Bartążek, 5 marca 2020r.

Dotyczy:

„Wybór Generalnego Wykonawcy w zakresie robót budowlanych i instalacyjnych w tym wykonanie przyłączy wodociągowych, kanalizacyjnych i elektroenergetycznych do działki nr 187/25 Mielno gm. Grunwald dla przedsięwzięcia inwestycyjnego Stworzenie Centrum Badawczo-Rozwojowego Hodowli Roślin Grunwald Sp. z o.o. Grupa IHAR.

K6

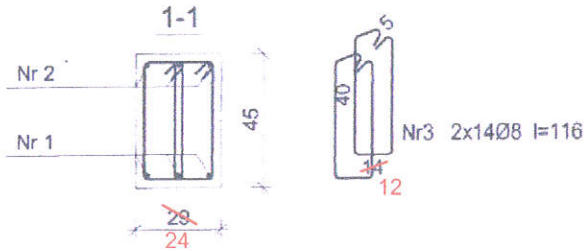
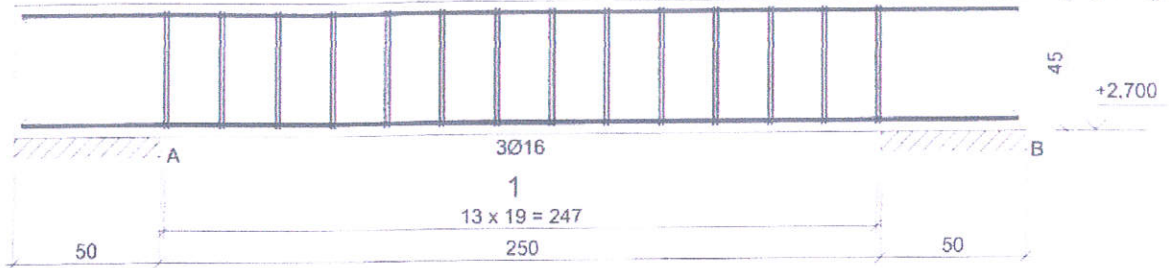
Pytanie 8: Prosimy o udostępnienie aktualnych rysunków konstrukcyjnych. Ze względu na zmianę grubości ścian z 29 cm na 24 cm, elementy konstrukcyjne także uległy zmianie (odciąg, wieńce, nadproża, słupy).

Odpowiedź: Wieńce W2 zastąpić wieńcem W1, pozostałe rysunki konstrukcyjne, które uległy zmianie z uwagi na zmianę grubości ścian z 29 cm na 24 cm w załączeniu.

Rysunek uaktualniony
